建物のLCA指針　改定版（2024年3月版）　正誤表

建物のLCA指針（書籍）に関する正誤表

No.	章節	ページ	誤	正
1	2章	9

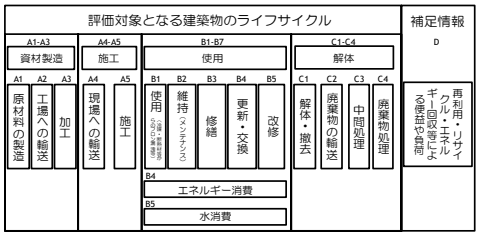
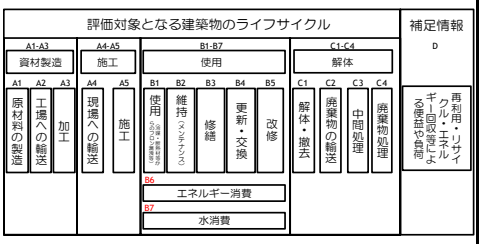
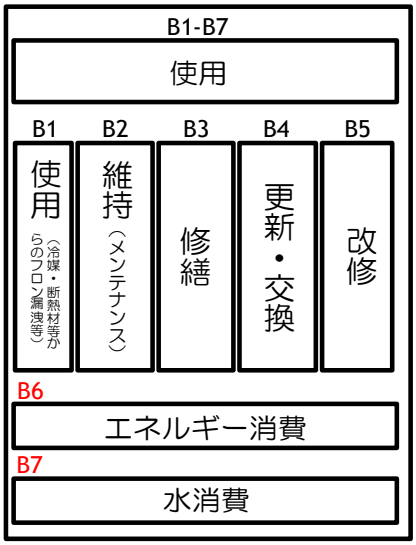
エネルギー消費の左上がB4ではなくB6、水消費の左上がB5ではなくB7。 （訂正日：2024.03.22）
2	3章	30	(3) 建築物・建築物（投入構成）・建築物（投入要素別）・建築・土木詳細シート これらのシートは，…	(3) 建築物・建築物（投入構成）・建築物（投入要素別） これらのシートは，… （訂正日：2024.03.22）
